Vaststellingsrapport

Chw bestemmingsplan Ivoordreef, Overvecht

~~3 oktober~~ 8 december 2022

Afbeelding 18a: Benodigde verhoogde geluidwering gevels t.g.v. de parkeergarage en sportveld

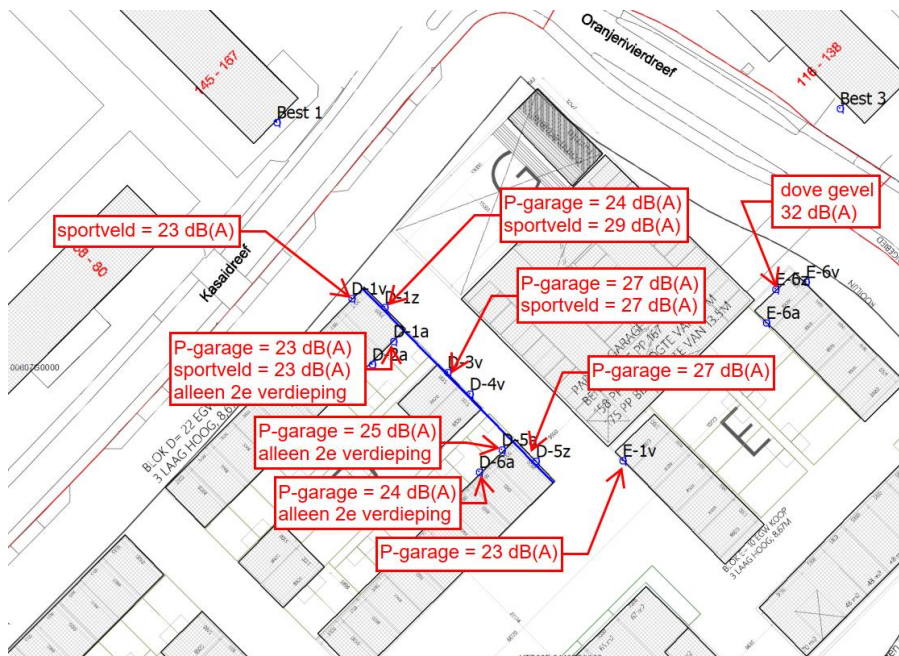
De zuidoostelijke wand van de parkeergarage (dit is de wand die het dichtst bij de nieuwbouwwoningen ligt), zal akoestisch gesloten worden uitgevoerd. In de regels van dit bestemmingsplan is deze akoestisch gesloten wand ook als voorwaardelijke verplichting opgenomen (artikel 6.2.2). Daarnaast zullen de open zijden van de parkeergarage gedeeltelijk dichtgezet worden met een borstwering van maximaal 1,2 m hoogte. Daarmee wordt enerzijds het geluiduitstralend oppervlak gereduceerd met circa 40% en anderzijds wordt het directe geluid van het dichtslaan van autoportieren afgeschermd. De piekgeluidemissie zal door de afscherpende werking van de borstwering circa 5 dB afnemen. Aanvullend zal de onderzijde van de vloeren van de parkeergarage voorzien worden van geluidabsorberend materiaal, zoals houtwolcementplaten. Daarmee kan de equivalente geluidemissie afnemen met totaal 4 dB (2 dB ten gevolge van het 40% kleinere geluiduitstralende oppervlak en 2 dB ten gevolge van toevoeging van geluidabsorberend materiaal). Ook met deze maatregelen is er nog sprake van overschrijding van de richtwaarden voor geluid.

Daarom is in de regels van dit plan de verplichting opgenomen om de gevel van de meest noordelijk gelegen woning aan de oostzijde van de garage aan de garagezijde te voorzien van een dove gevel (artikel 7.2.2). Zie onderstaande afbeelding (18a).

Afbeelding 18c: Benodigde verhoogde geluidwering gevels t.g.v. de kerk

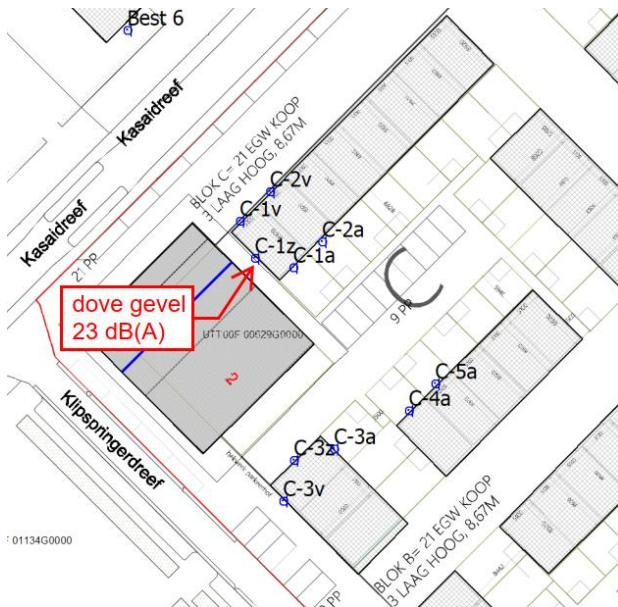
Maatregelen kerkgebouw Het kerkgebouw wordt gebruikt voor kerkdiensten overdag en in de avond voor bijeenkomsten en muziek/koorrepities. Elektrisch versterkte muziek vanuit de kerk moet bij woninggevels voldoen aan geluidgrenswaarden van het Activiteitenbesluit. Bij de nieuwe woningen bedraagt de geluidbelasting dan maximaal 58 dB(A) (op de voorgevel gericht naar de Kasaidreef) en 55 dB(A) op de achtergevel (tuinzijde). De zijgevel met een geluidbelasting van 63 dB(A) wordt als Dove gevel uitgevoerd, zodat deze geen beoordeling behoeft (zie afbeelding 18c). In de regels van het bestemmingsplan is deze dove gevel als verplichting opgenomen (artikel 7.2.2). Verder worden de volgende maatregelen getroffen om aan de grenswaarden te voldoen:

Aanvullend zal de enkele beglazing in de noordoostgevel vervangen moeten worden door dubbele beglazing.

De ingang van de kerk zal gedraaid worden met een ingangsportaal aan de zijde van de meest nabijgelegen woning, waardoor het berekende geluidniveau nog iets lager wordt.

Afbeelding 18b: Ligging schermen (rood) en resulterende piekniveaus op drie hoogtes.

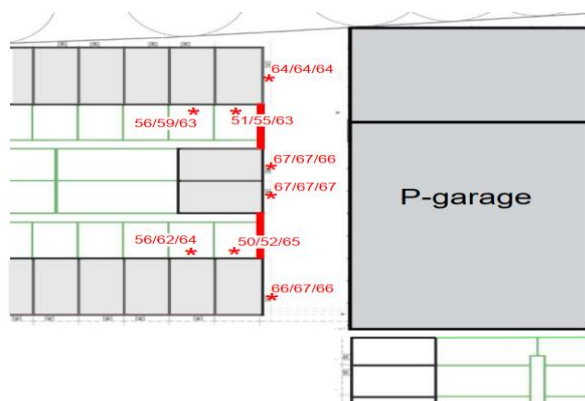
Daarbij wordt wel geaccepteerd dat de geluidniveaus op de voorgevels van de woning die gericht zijn naar parkeergarage en sportveld niet verder gereduceerd kunnen worden. Omdat aan deze gevels geen buitenruimten gesitueerd zijn en doordat met gevelisolatie binnengeluidniveaus worden gerealiseerd die 5 dB lager zijn dan de gebruikelijke grenswaarde, zal sprake zijn van een acceptabel woon- en leefklimaat. De geluidschermen zijn (net als de dove gevels) in de regels van dit bestemmingsplan als voorwaardelijke verplichting opgenomen (artikel 7.2.2).

Afbeelding 18d Nieuwe lay-out kerkzaal

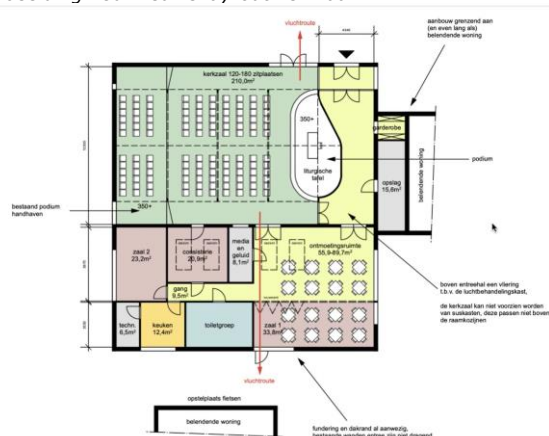
De huidige kunststof daklichten zijn dan nog een zwakke schakel voor wat betreft de geluidsisolatie van het dak. Hiervoor is maatregel 4 noodzakelijk:

Maatregel 4: Onder de kunststof daklichten dient een (transparante) gesloten beplating te worden aangebracht.

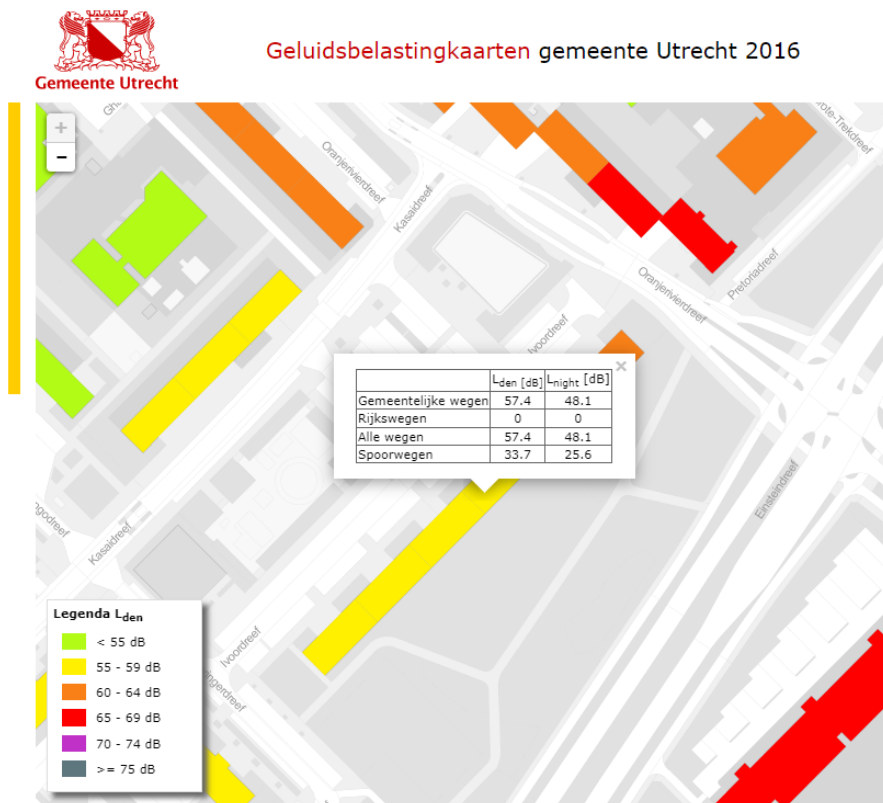
Indiener geeft aan dat hij zich niet kan vinden in het besluit Hogere waarden, omdat dit besluit alleen nodig is om zo dicht op de Einsteindreef te kunnen bouwen. Als de bebouwing op de grens van het bestaande flatgebouw zou blijven, zou het besluit Hogere Waarden niet nodig zijn omdat de afstand tot de Einsteindreef dan groter is en omdat de bomen niet gekapt hoeven worden en als geluidsbuffer kunnen fungeren.

Voor de bouw van de nieuwe flatgebouwen, dicht bij de Einsteindreef is inderdaad een besluit Hogere waarden nodig, omdat de geluidsbelasting op de nieuwe woningen de voorkeursgrenswaarde van 48 dB (A) overschrijdt. De maximale geluidsbelasting wordt niet overschreden.
